Kohila valla üldplaneeringule ja keskkonnamõju strateegilise hindamisele laekunud ettepanekud ja kooskõlastused

Kohila valla üldplaneering ja selle keskkonnamõju strateegiline hindamine

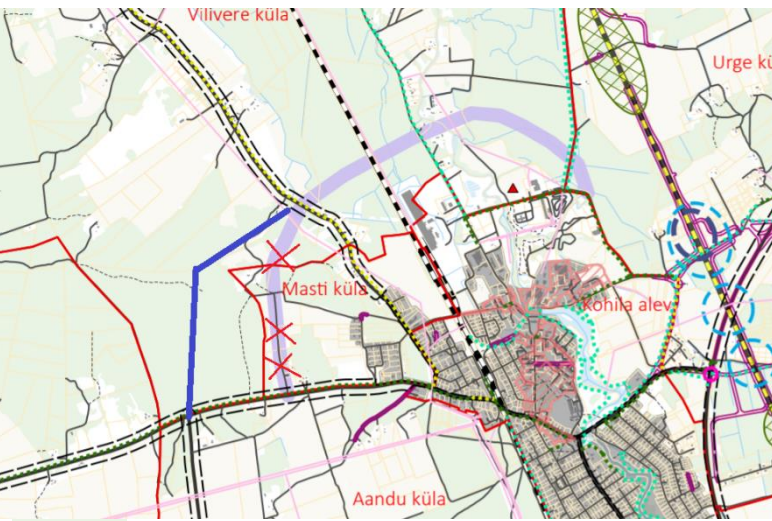
<p>KAH alad, teavituskohustusega metsad</p> <p>Selgitame, et KAH (kõrgendatud avaliku huviga) ala on RMK sisemises kõnepruugis kasutatav mõiste, mida on hakatud kasutama ka laiemalt. Õigusaktides kasutatakse terminit teavituskohustusega mets.</p> <p>Üldplaneeringuga on KAH aladeks määratud järgmised metsaalad. Lisasime neile RMK ettepanekud ja seisukohad:</p> <p>31701:001:2471 Kohila Sutlema – teeme ettepaneku KAH ala moodustamiseks RMK pakutud ulatuses (lisatud asendiplaan);</p> <p>31701:004:2093 Kohila Kõnnu järv – teeme ettepaneku moodustada KAH ala ainult kvartali PR008 (Kõnnu järve ümbrus), ülejäänud alal meie hinnangul kõrgendatud avalik huvi puudub;</p> <p>31701:004:2094 Kohila raudtee ja RB trass – teeme ettepaneku KAH ala mitte moodustada, kuna meie hinnangul seal kõrgendatud avalik huvi puudub;</p> <p>31701:004:2082 Kohila alev –</p>	<p>Arvestame ettepanekutega järgmiselt:</p> <ul style="list-style-type: none"> • Aandu mets kui Kohila aleviku elanike jaoks oluline puhkeotstarbeliselt aktiivses kasutuses mets jääb KAH alana paika. • Sutlema KAH alal arvestame RMK pakutud piiridega. • Kõnnu järve ümbruse KAH ala arvestame RMK pakutud piiridega.

Nr	Osapool	ÜP etapp, kirja nr ja kp	Kirja sisu (lühendatult)	Omavalitsuse seisukoht
			<p>meie hinnangul seal KAH otstarve puudub, sest hoonestust eraldab raudtee koridor, kuid nõustume KAH alaga kuni liinialuse maa lõpuni. Sealt edasi on tegemist looduskaitsealaga.</p>	
			<p>Teeme ettepaneku lisada üldplaneeringusse järgmised KAH alad lisatud selgitustes või kaartidel näidatud piirides.</p> <p>Kohila Vetuka Kohila Prillimäe Kohila Angerja Kohila Aespa Kohila Kurtna Kohila Sutlema</p> <p>Seletuskirjas puuduvad sätted KAH alasid puuduvad sätted.</p> <p>Teeme ettepaneku, et üldplaneering peaks võimaldama teavituskohustusega metsade majandamisel KAH aladel tavapäraselt metsa majandamist - kõiki raieliike, kuid konkreetsemad kokkulepped tehakse KAH alale koostatava metsamajanduskavaga.</p> <p>Metsa majandamisel ja ja uuendamisel lähtutakse metsaseadusest ja alljärgnevatest põhimõtetest:</p> <p>uuendus ja harvendusraied kavandatakse 10 aastaste või omavalitsusega kokku lepitud perioodide kaupa;</p> <p>teostatavatele töödele seatakse tingimused koostöös omavalitsusega ja nendest (raietest ja tingimustest) teavitatakse ka raielankide piirinaabreid ja vajadusel ka kogukonda laiemalt vastavalt RMK sisekorrale;</p> <p>tööde teostamisel arvestatakse kokkulepitud ajalisi piiranguid;</p> <p>raietööd planeeritakse selliselt, et need häiriks inimesi võimalikult vähe;</p> <p>raielangid püütakse sobitada maastikku võimalikult vähe silmariivaval moel;</p> <p>vastavalt piirinaabri soovile, kuid arvestades metsamajanduslikku otstarbekust jäetakse kasvama</p>	<p>Jooniseid on täiendatud.</p>
